OPINIA ZARZĄDU STOWARZYSZENIA KLUB INŻYNIERII RUCHU (KLIR)
W SPRAWIE: „Przejście przez ulicę Stanisława Matyi w Poznaniu”

Koncepcja lokalizacji przejścia dla pieszych przez jezdnię południową ulicy Matyi i torowisko tramwajowe – połączenia przystanków komunikacji tramwajowej z centrum komunikacyjnym

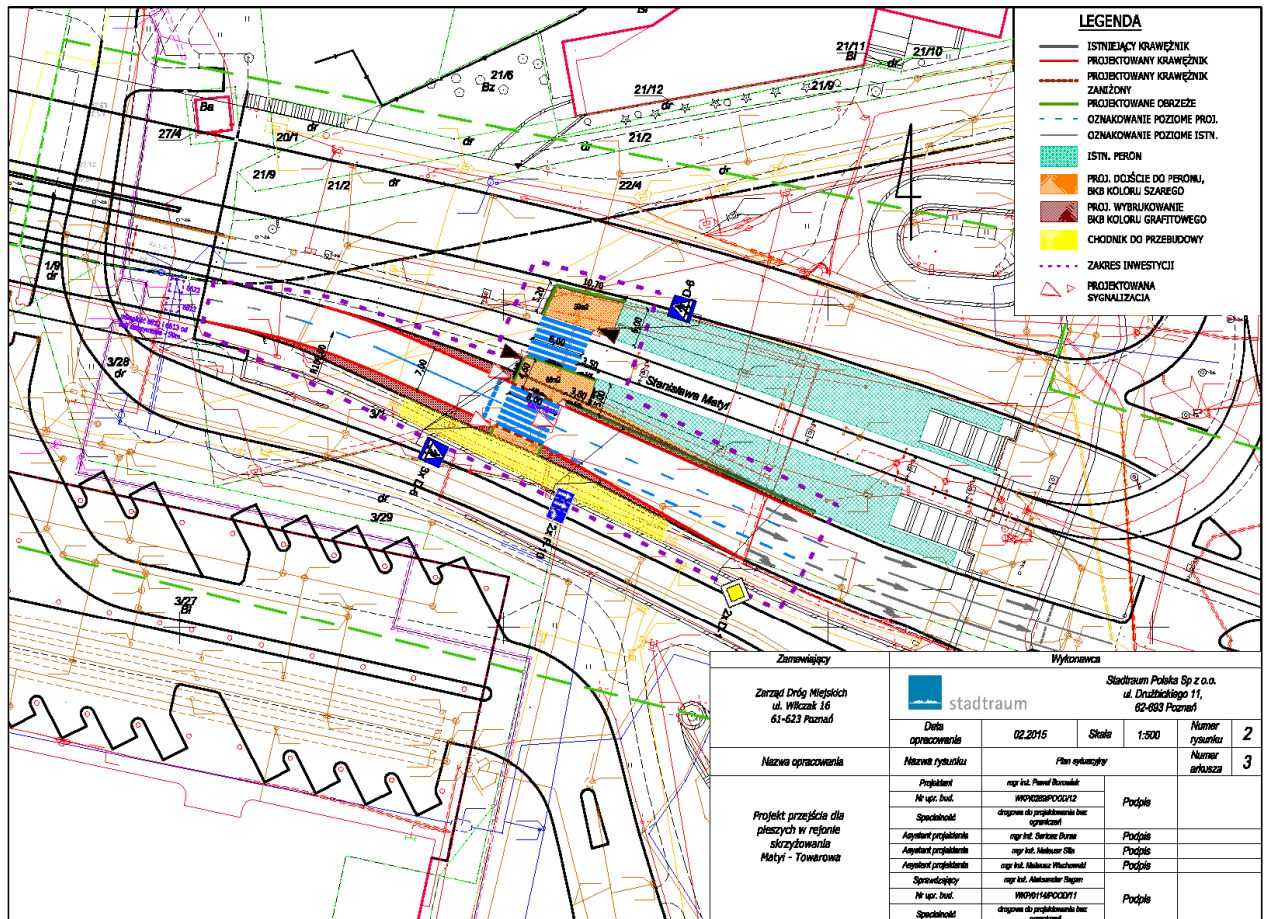
1. **Materiał zawarty na stronie ZDM (patrz strona 1) niestety nosi znamiona manipulacji opinią publiczną, z być może nie zamierzoną – ale jednak wyraźną tendencją do chęci uzyskania opinii pozytywnych dla przedstawianego rozwiązania.** Trudno oczekiwać, od czytającego ten materiał obywatela, opinii innej niż optująca za najkrótszą odległością, dla idącego pieszo od tego konkretnego przystanku tramwajowego, do celu jakim jest hala dworca PKP. Rysunek koncepcji pokazuje obraz mówiący – „spójrz człowieku – hop i już jesteś po drugiej stronie jezdni w tym samym miejscu, do którego obecnie musisz przejść tunelem ze schodami o 250 m dalszą drogą (szkic poniżej – trasa czerwona; trasy zielona i niebieska od innych przystanków są dłuższe), mało kto nie da się uwieść takiemu pomysłowi”

2. Projektant obecnie funkcjonującego rozwiązania (czyli bez przejścia jak pokazano w opiniowanej koncepcji) postąpił zgodnie z obowiązującymi przepisami prawa, które powiada, że **Zgodnie z Rozporządzeniem 430/99 (Warunki techniczne jakim powinny odpowiadać drogi publiczne i ich usytuowanie) paragraf 127 punkt 5 na ulicy klasy G odległość przejścia dla pieszych z sygnalizacją świetlną od skrzyżowania lub sąsiedniego przejścia dla pieszych z sygnalizacją nie powinna być mniejsza niż 400 m. Można zmniejszyć tą odległość o połowę tylko w uzasadnionych przypadkach przy przebudowie lub remoncie drogi. Odległości od skrzyżowania z sygnalizacją to 75 m << 400 m (do skrzyżowania po drugiej stronie rozważanego przejścia jest c.a. 275m < 400 m).**

4. Ulica Matyi stanowi fragment „pierwszej ramy” komunikacyjnej miasta, której jednym z głównych zadań jest prowadzenie ruchu pojazdów po obrzeżu ścisłego centrum. Aby ten element spełniał swoje zadanie, najlepiej jak to jest możliwe, została mu nadana klasa ulicy G (główna) z konsekwencjami z tego faktu wynikającymi – wszelkie działania zmierzające do zachwiania parametrów ulicy klasy G – w tym poprzez dokładanie elementów zmniejszających jej wydolność są wymierzone w gruncie rzeczy we wszystkich uczestników ruchu drogowego. Próba złamania zasad prowadzi do rozmywania obowiązującego prawa i ośmiela w przyszłości do następnych tego typu postępowań. Przejście z rozważanego przystanku do hali dworcowej jest, może nie najlepszą, ale alternatywą dla pomysłu, który stanąłby w sprzeczności z prawem.

5. Przejście dla pieszych w kolizji z ruchem pojazdów, w tym tramwajów, stanowi zawsze potencjalne ryzyko wypadków – wobec obecnego rozwiązania bezkolizyjnego zdrowy rozsadek nakazuje nie kusić losu. Jeden z opiniujących napisał to wyraźnie: *„Odpowiadając na dylemat, czy wykonać nowe przejście w poziomie w Poznaniu na drodze do Dworca Głównego - odpowiem tak: racjonalnie dla bezpieczeństwa pieszych, nie należy”*
